# 2 этаж

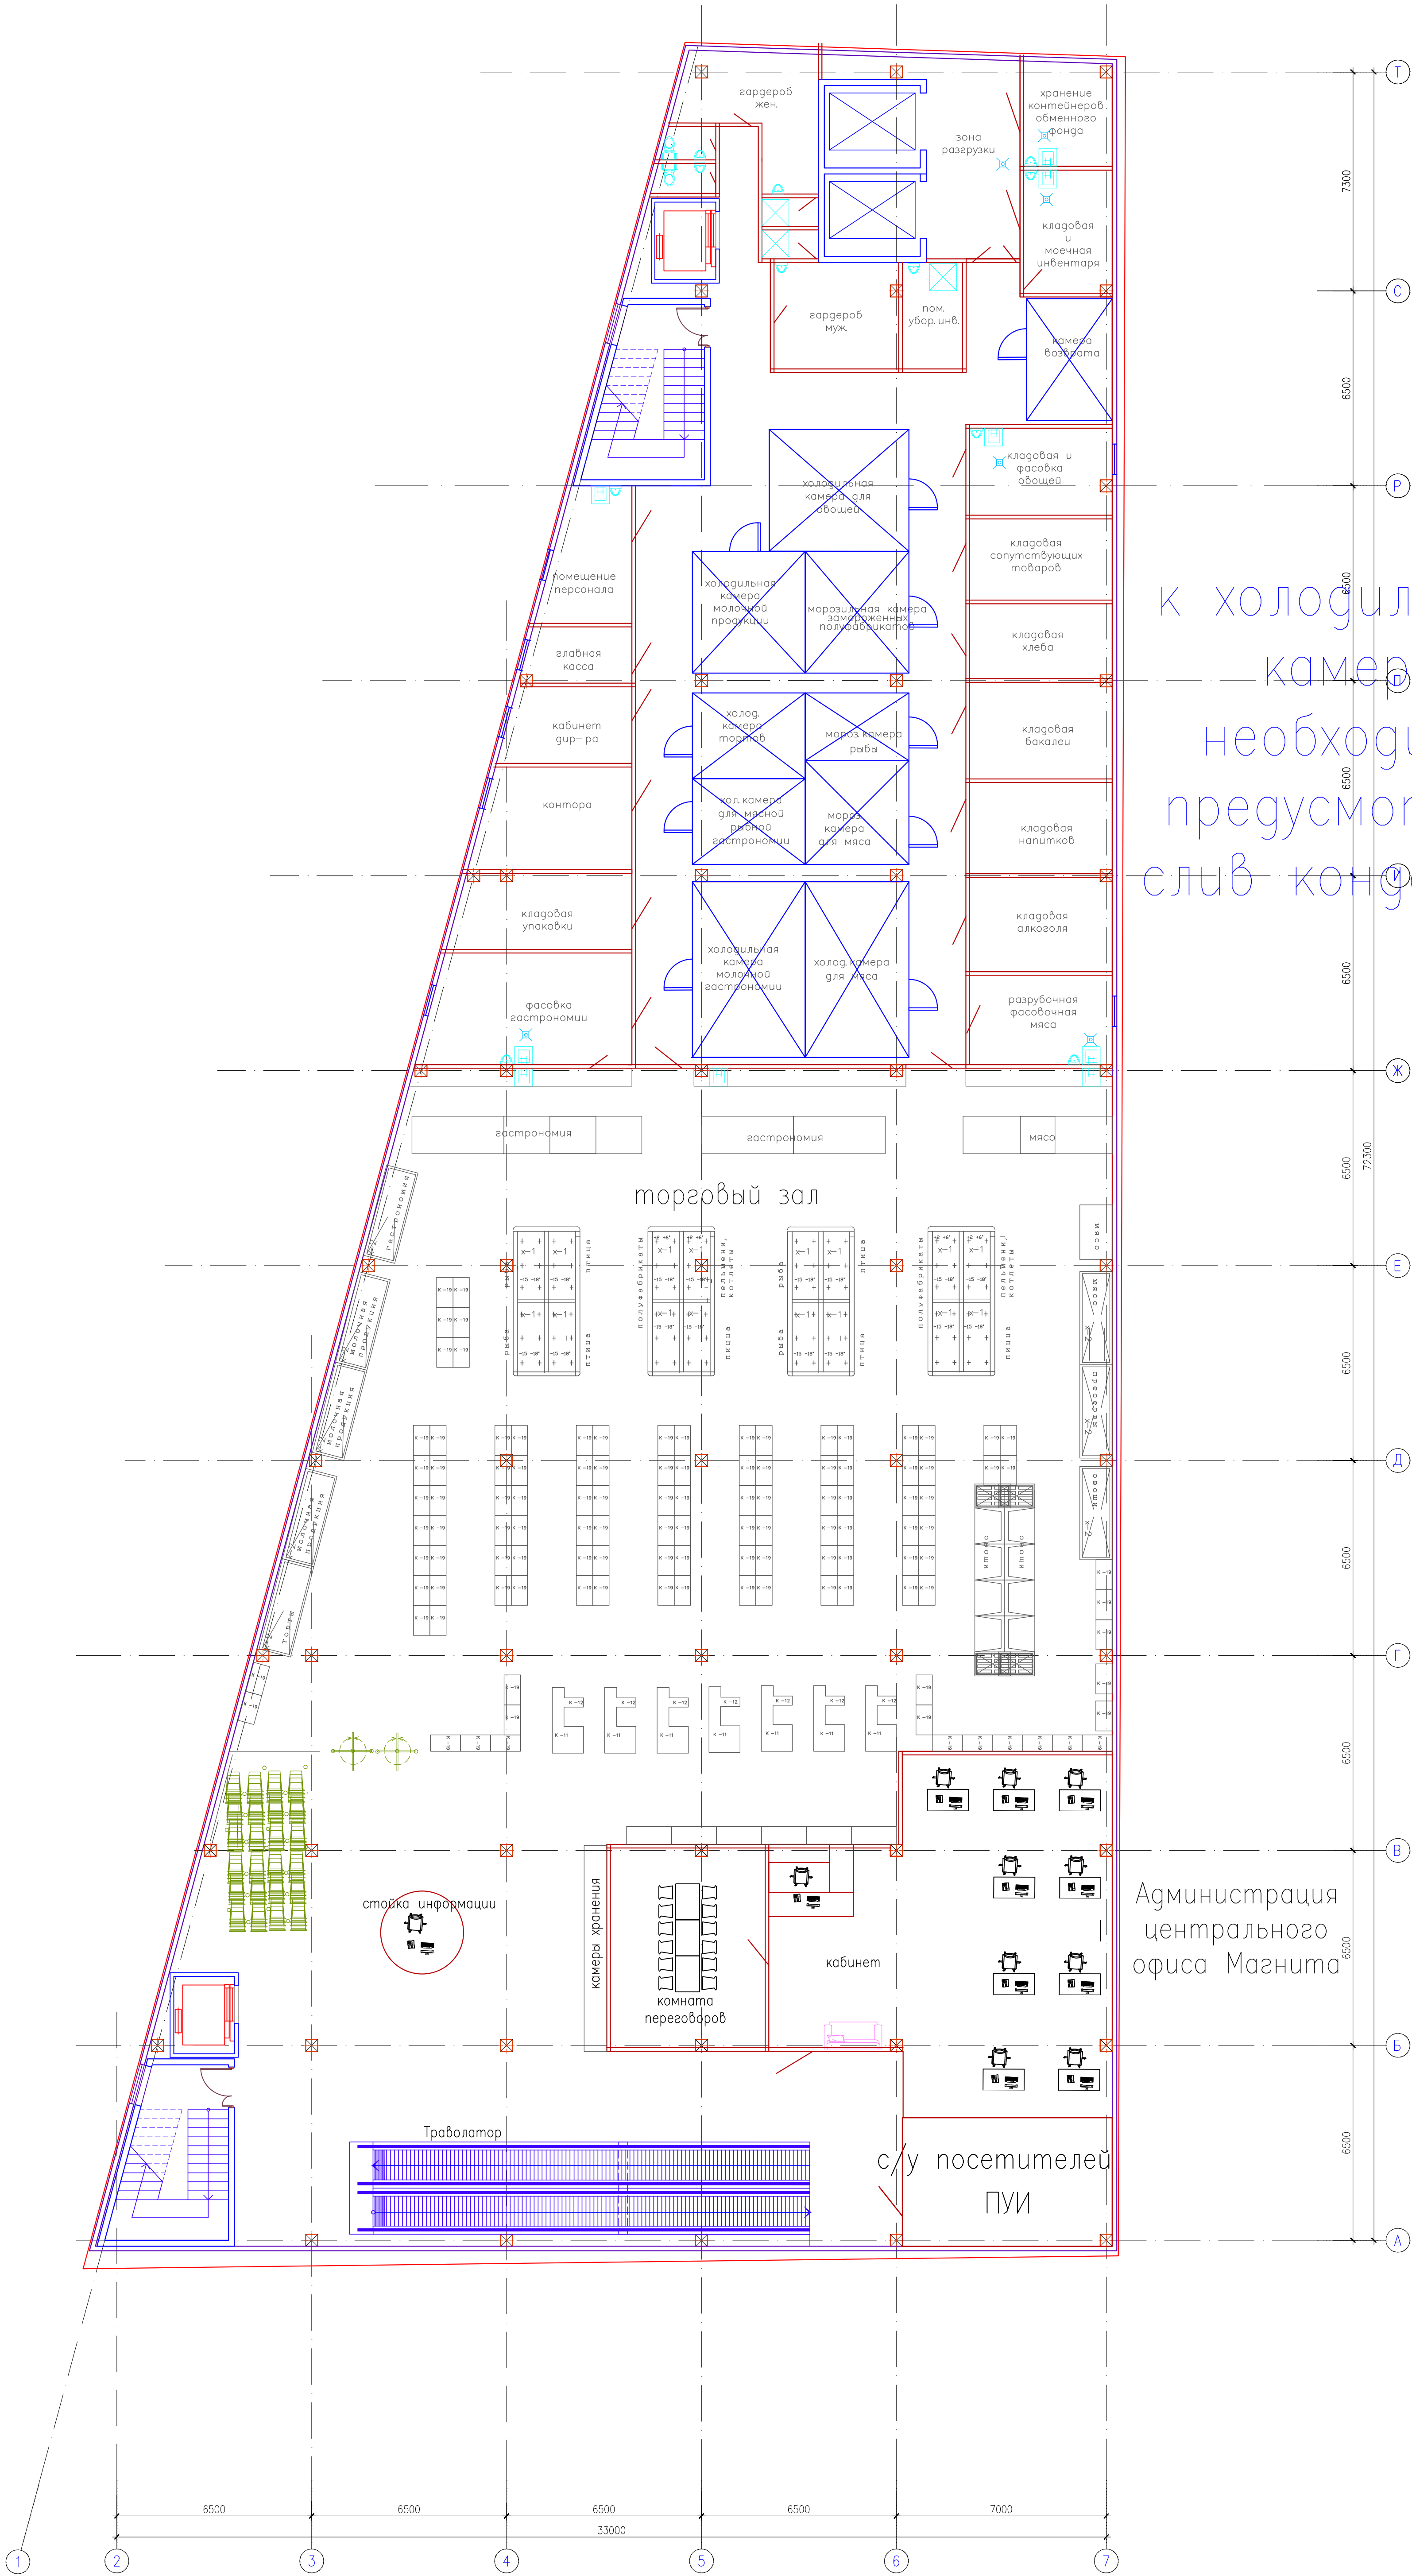
к холодильным  
камерам  
необходимо  
предусмотреть  
слив конденсата
